KRAJSKÉ ŘEDITELSTVÍ POLICIE STŘEDOČESKÉHO KRAJE

KRPS-213987-1/ČJ-2017-010806-PPK

### Mrlina, Rašovice - Havransko – nánosy na bermách – dočasný výjezd na s.č. II/330

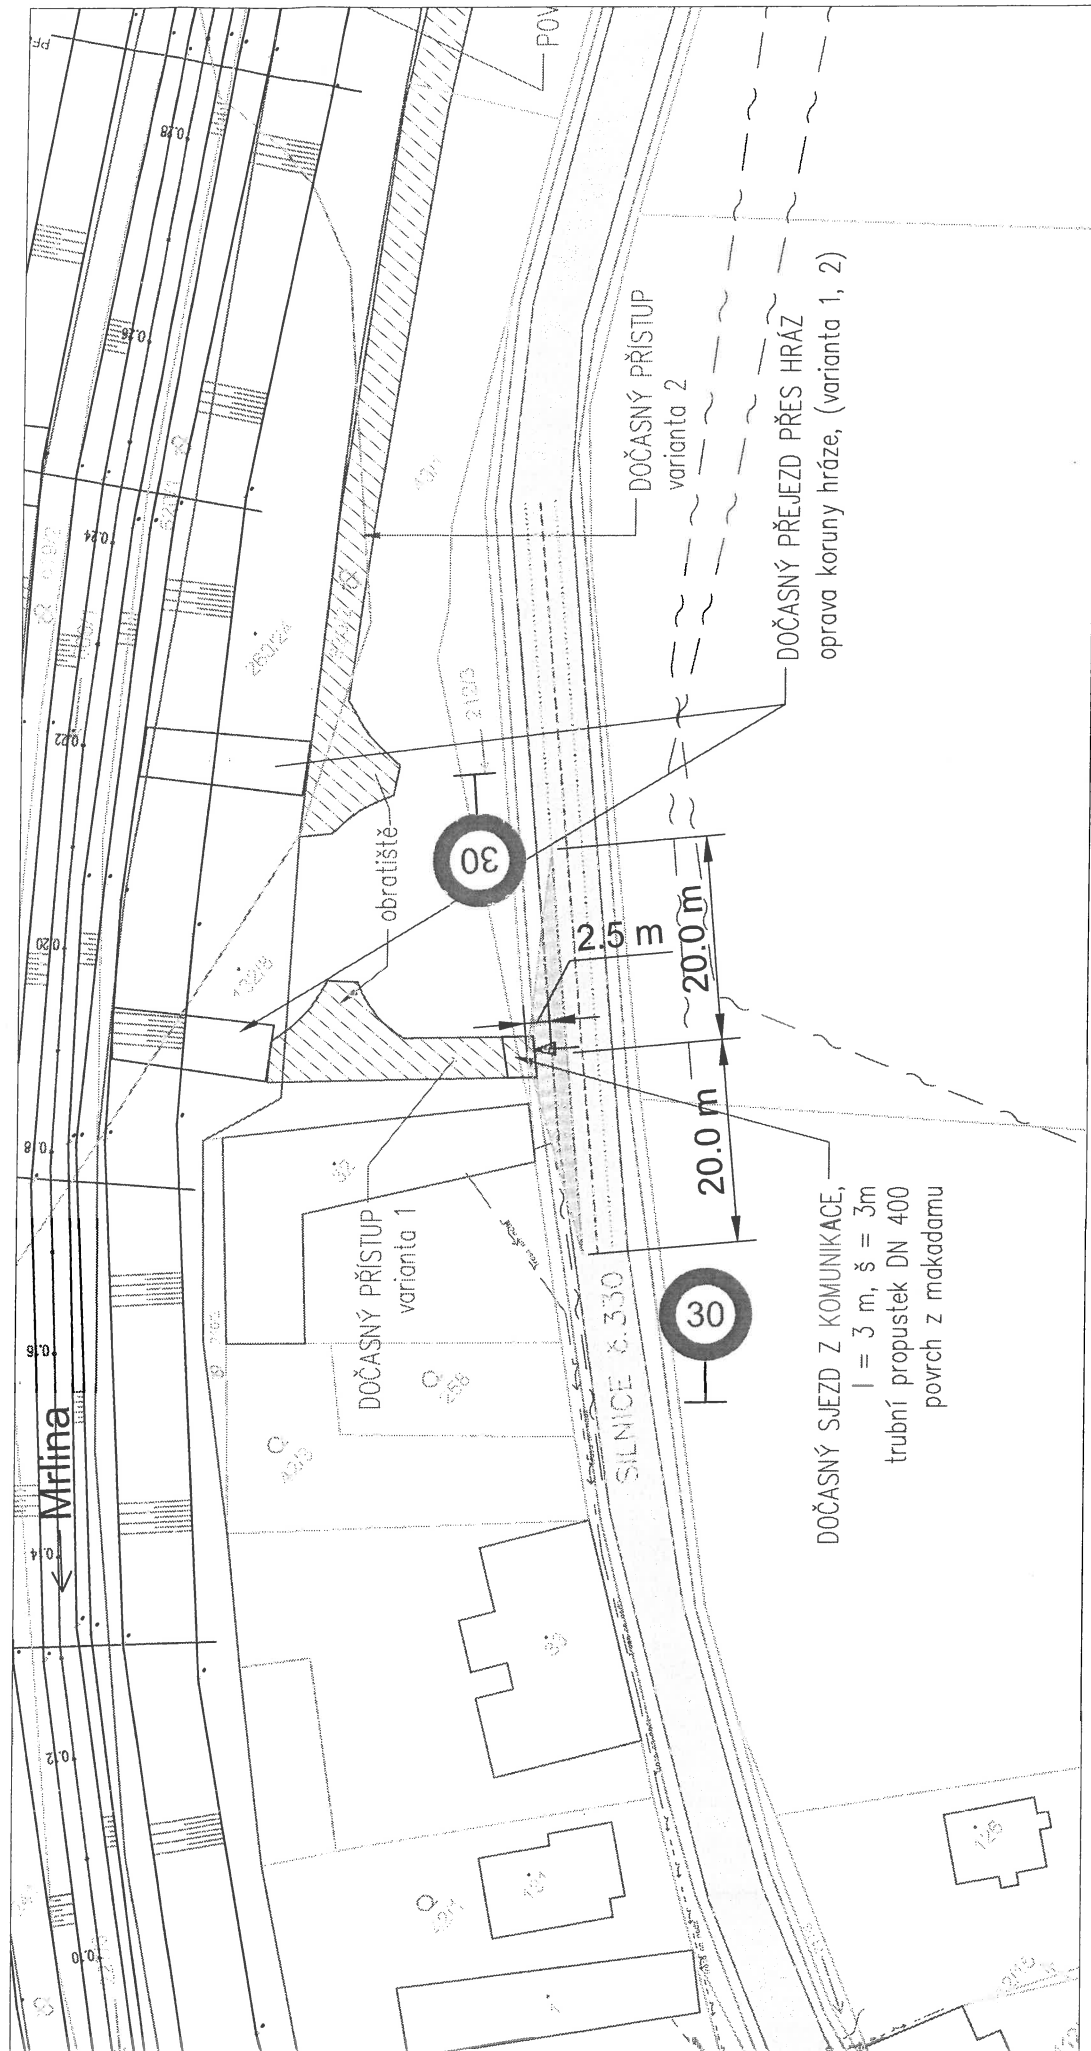
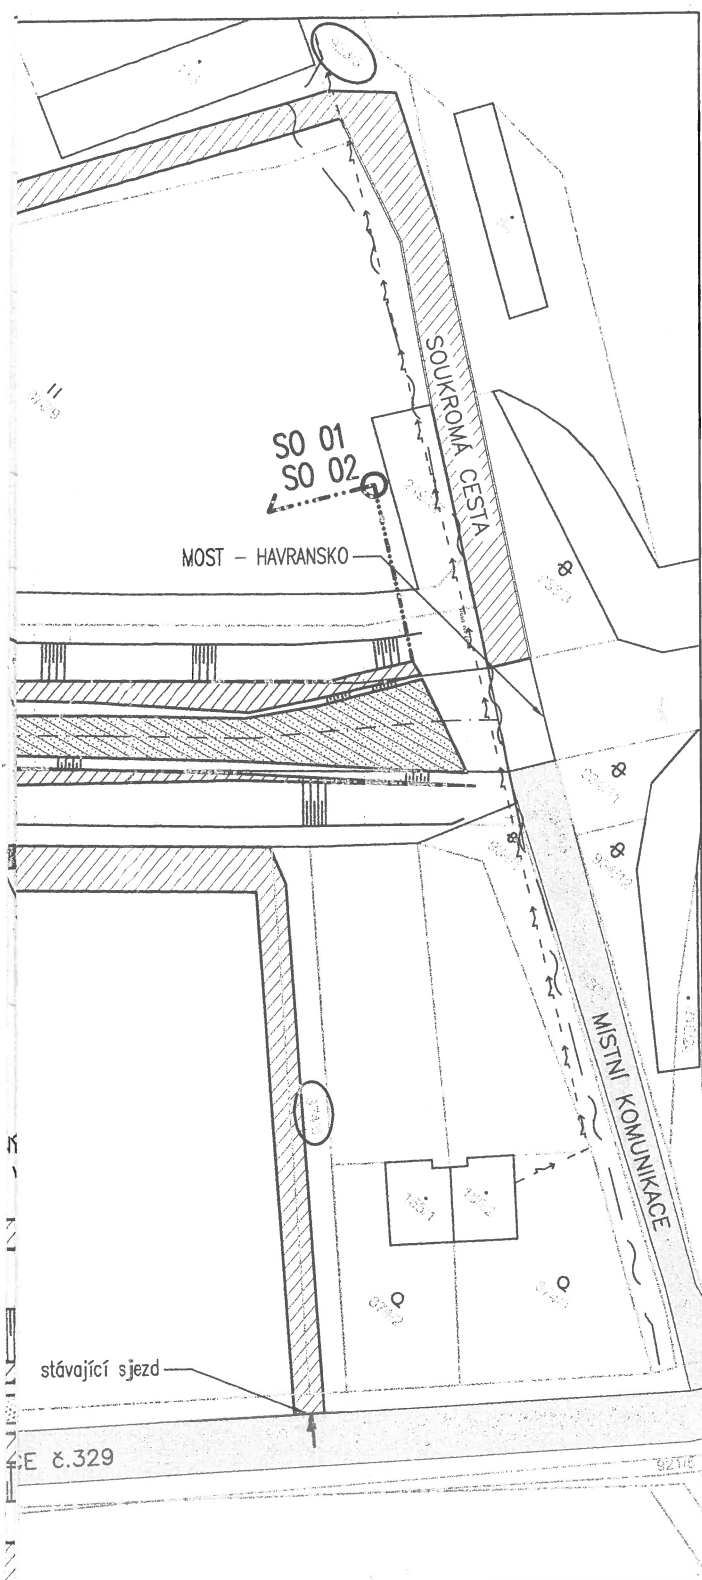
Připojení bude provedeno dočasným vjezdem na silnici II/330, který bude proveden propustkem se zatrubněním o šířce 3 m. Povrch vjezdu bude proveden z makadamu a bude užíván výhradně k dopravě spojené s výše uvedenou akcí.

Součástí dokumentace jsou zpracované rozhledové poměry v souladu s ČSN 73 6102 pro rychlost v úseku 30 km/h.

Povrch sjezdu bude proveden tak, aby srážkové vody nestékaly na shora uvedenou komunikaci a tím nenarušovaly její odtokové poměry.

Dopravní inspektorát **nesouhlasí** s omezováním rychlosti na silnici č. II/330.

Výjezd vozidel stavby ze stávající účelové komunikace na silnici č. II/330 bude vyznačen pouze DZ č.IP22. V případě, že nejsou dostatečné rozhledové poměry v místě připojení účelové komunikace na silnici č. II/330, budou zajištěny rozhledové poměry v souladu s ČSN 73 6102 úpravou vegetace nebo přesunutím vjezdu.

V dotčeném úseku silnice, bude při vlastní realizaci umístěno přechodné dopravní značení odsouhlasené dopravním inspektorátem dne 15.8.2017.
